中国人民政治协商会议第十届沂源县委员会

第四次会议提案第 94 号

案由: 关于改善 S211 与 G341 交叉路口道路交通安全的建议

如下图所示位置：

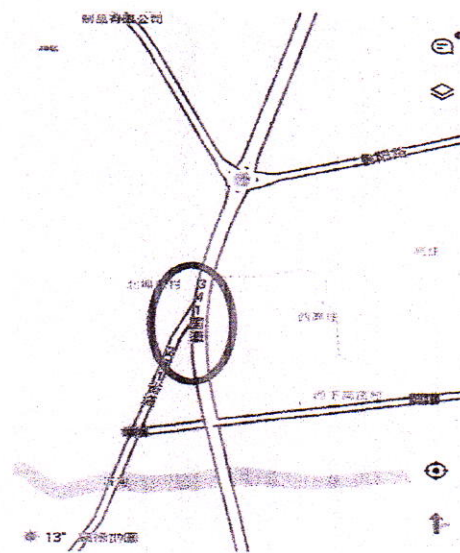
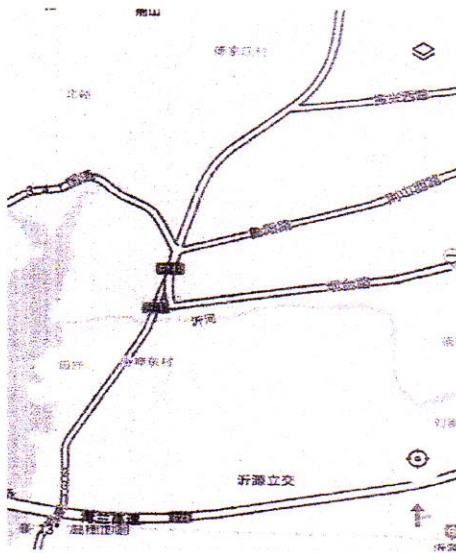
自从 2014 年我们的 S231 道路重新修建改造后，道路的通行质量比以前改善了很多，人们除了在出行上享受到了更多的便利之外，也出现了一些相关的问题。比如：上路的很多车主车速都会很快，尤其到了冬天，路面寒冷，出现结冰现象，很容易出现交通事故。针对这些问题，交警部门也及时在各个路口设置了限速标志，增加了很多电子眼，效果显而易见，可以有效的遏制一些开快车现象，有效的提高居民出门安全系数。但是在 S231 和 G341 交接的人字形路口，没有设置红绿灯。由于沂源南线的上下班车辆的车流量和人流量也比较大，而且这个位置还会有很多从沂源立交下高速的车辆，尤其是大货车比较多。还会有从烟台路驶入的车辆汇入。再加上附近还有西高庄村、北埠东村等几个自然村的村民会从这里经过。由于没有红绿灯，这样南线的车辆往北行驶的过程中，既要观察右后方是否有车辆，还要同时注意前方是否有行人以及车辆通行非常危险。而且道路的引导线比较接近路口，南线的车辆很容易压黄线，造成逆向行驶。综合这些因素，这个位置的交通存在很大的安全隐患。

1. 把车辆导向线适当的往北挪2米左右，这样方便南线的车顺利导入车道，不会造成逆向行驶。
2. 合适的位置设置一个红绿灯，这样可以把各个方向的车适当引流，提高居民出门的安全系数，提高道路通行安全。
